Projet éolien De Nuisement et Cheniers

**Note Ecologique modificative
Janvier 2024**

**PROJETS DE PARCS EOLIENS DE
NUISEMENT ET CHENIERS (51)
SOUDRON (51)**

**Suppression d'une éolienne pour chaque projet
INCIDENCES SUR LES MILIEUX NATURELS**

ENJEUX ET VARIANTE SANS E4

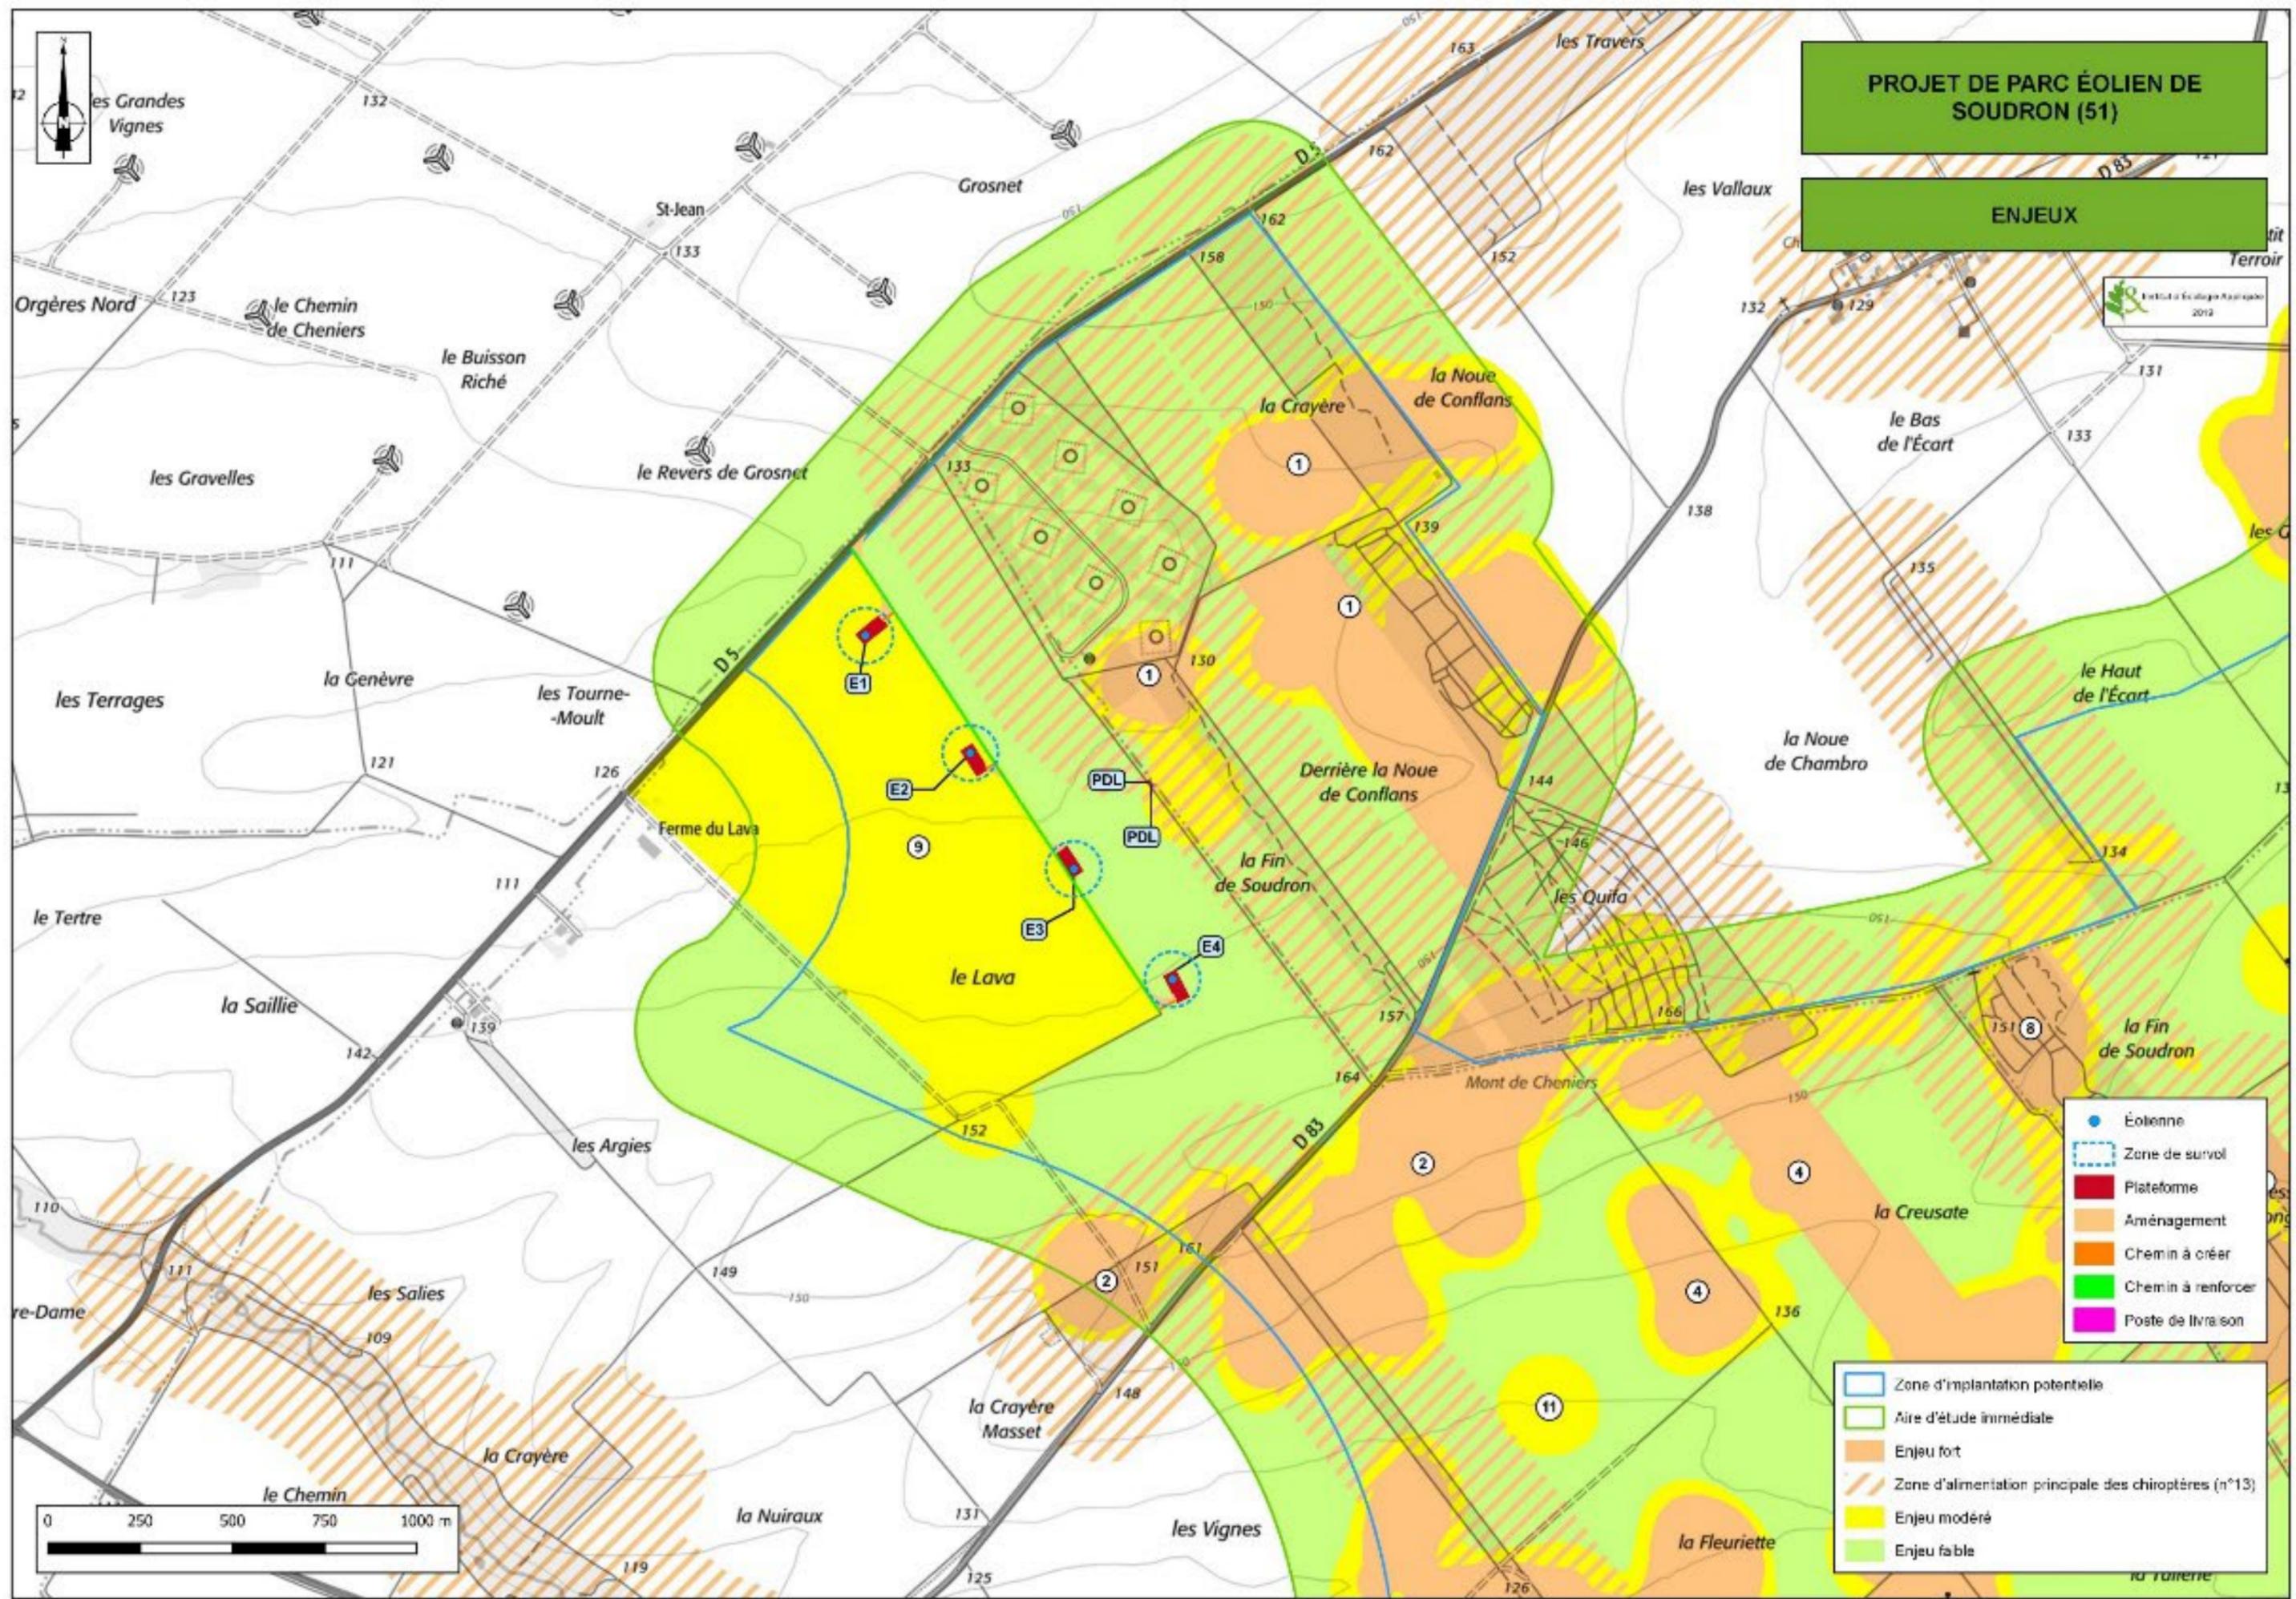
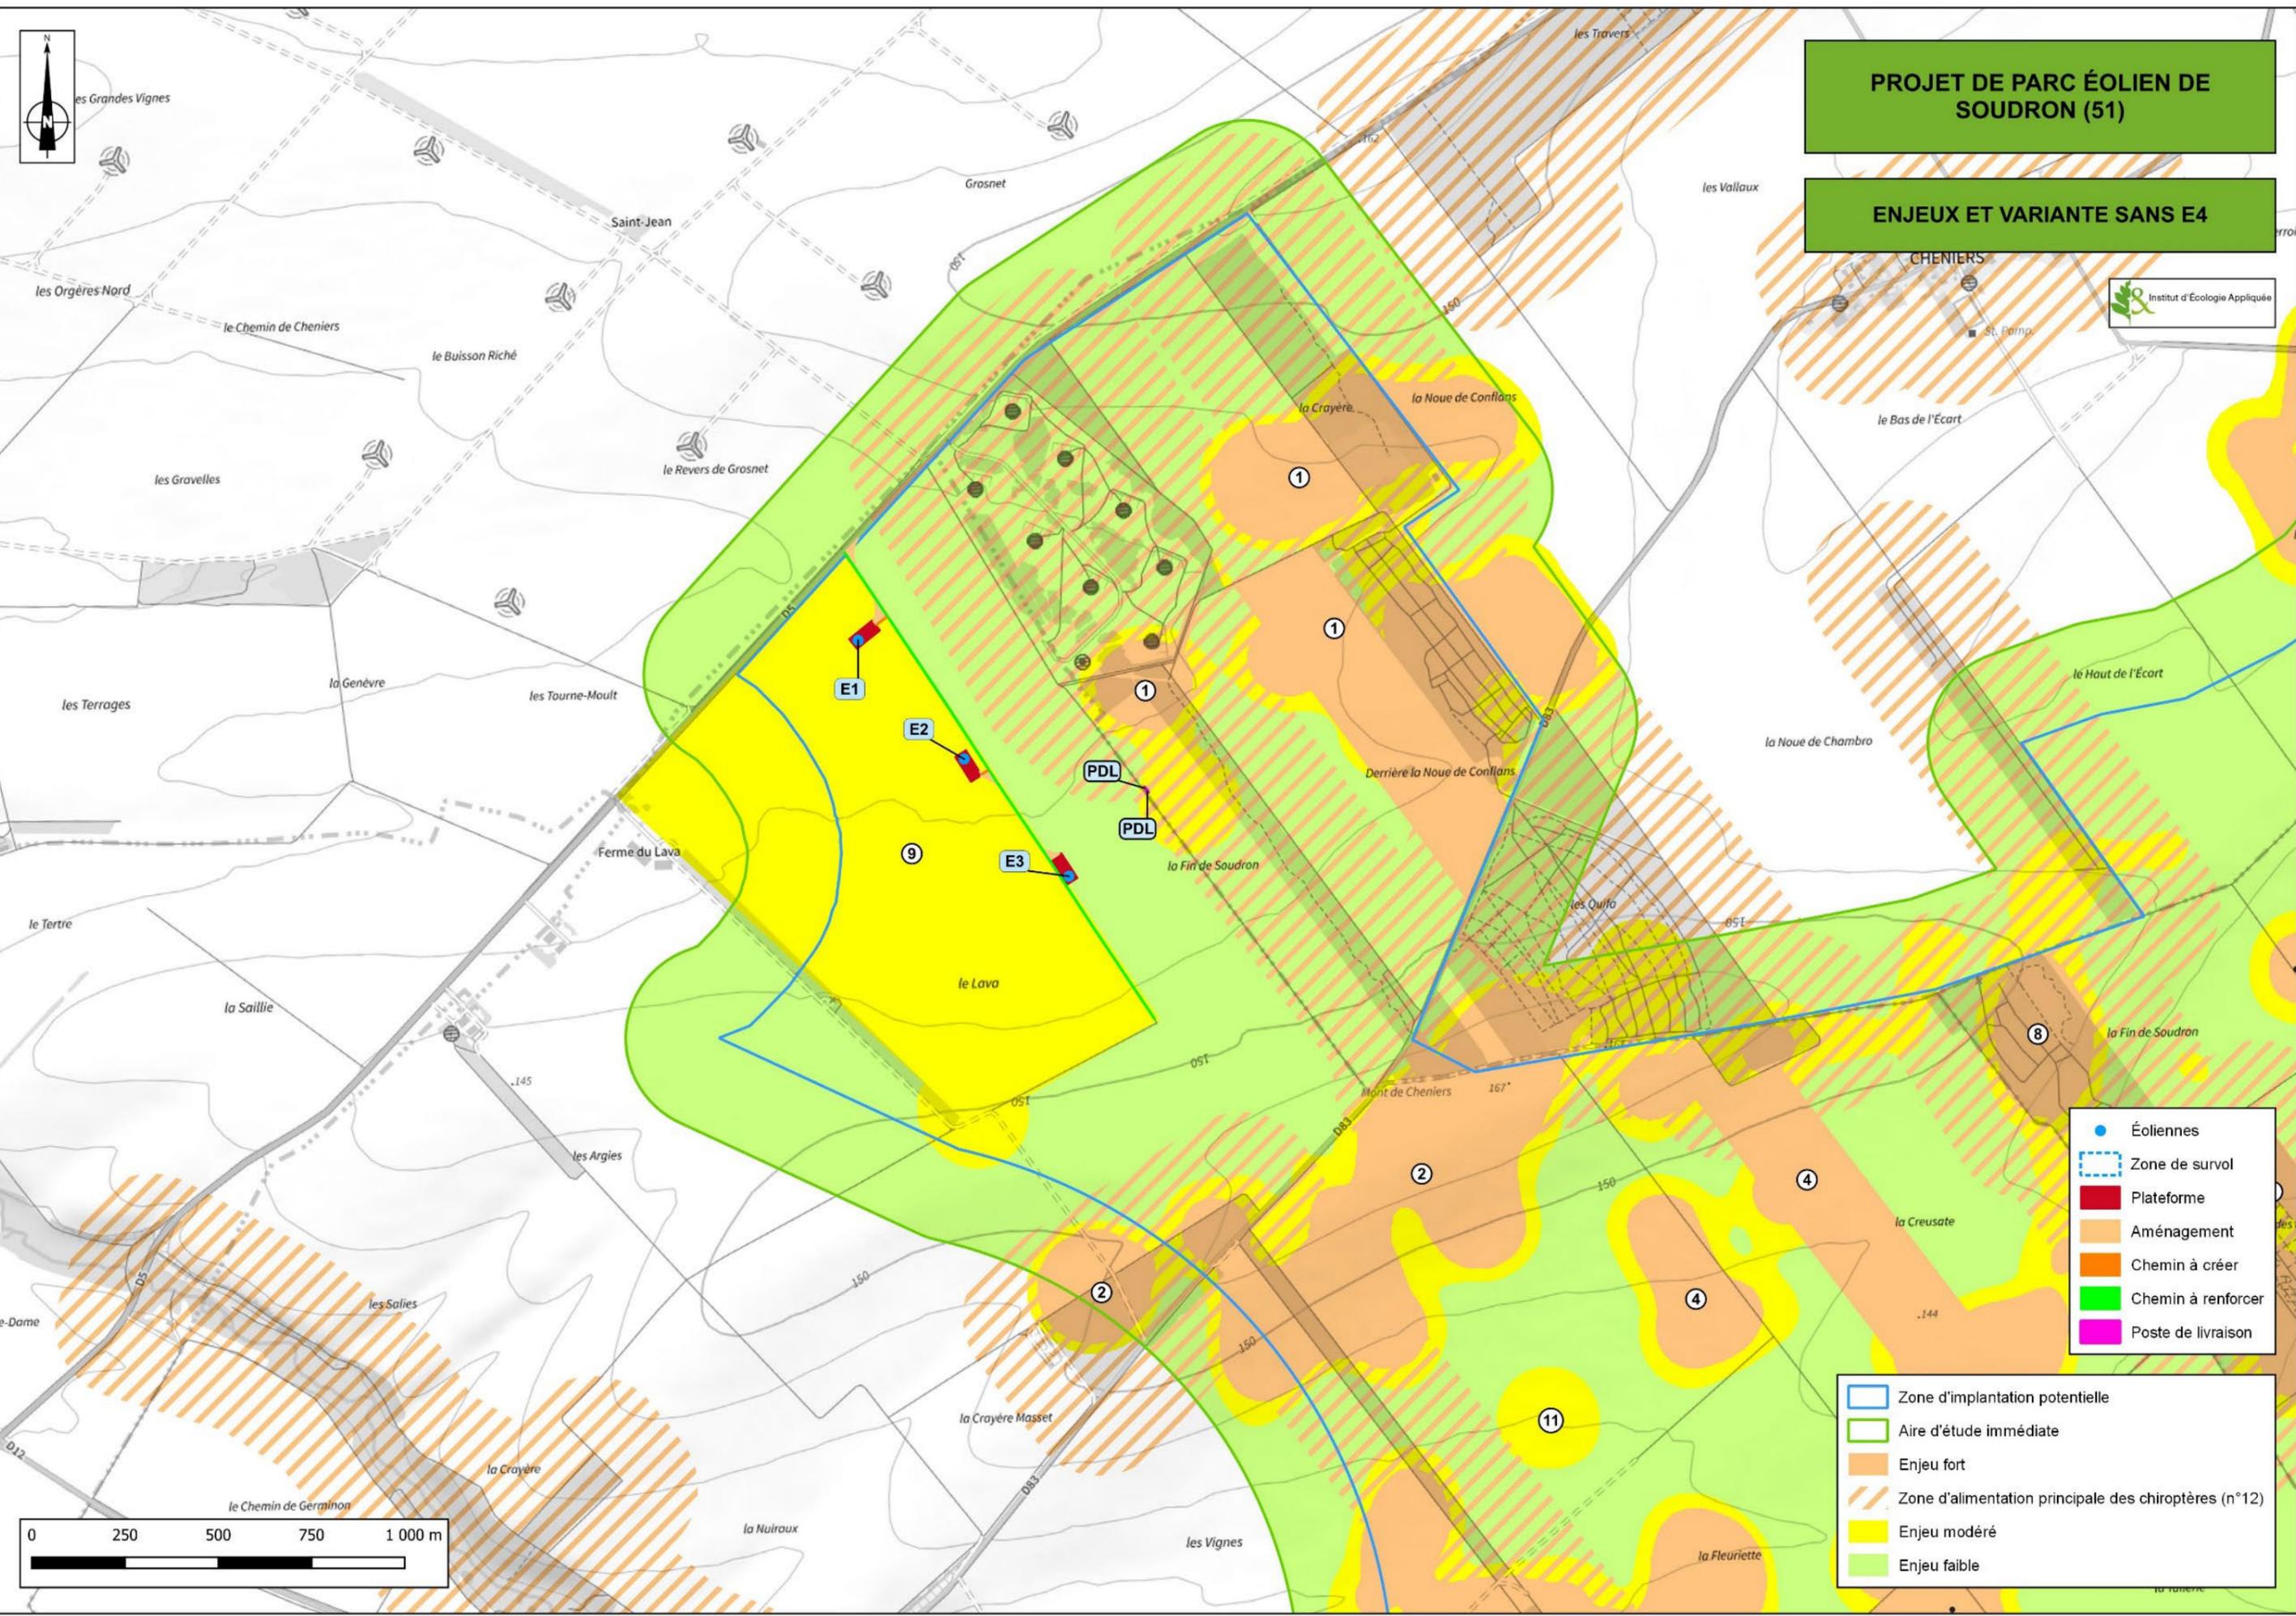
Initialement le parc comprend 4 machines et 2 postes de livraison. La localisation des différents éléments du parc, dans sa version initiale, sont présentés avec les enjeux dans la carte suivante.

Avec la modification portée par le présent dossier et la suppression de E4 il résulte un parc final composé de 3 éoliennes et de 2 postes de livraison.

Les caractéristiques globales du parc de changent toutefois pas à savoir 3 éoliennes en un alignement régulier un axe Nord-Ouest/Sud-Est.

La distance minimale entre chaque éolienne est de 400 m minimum.
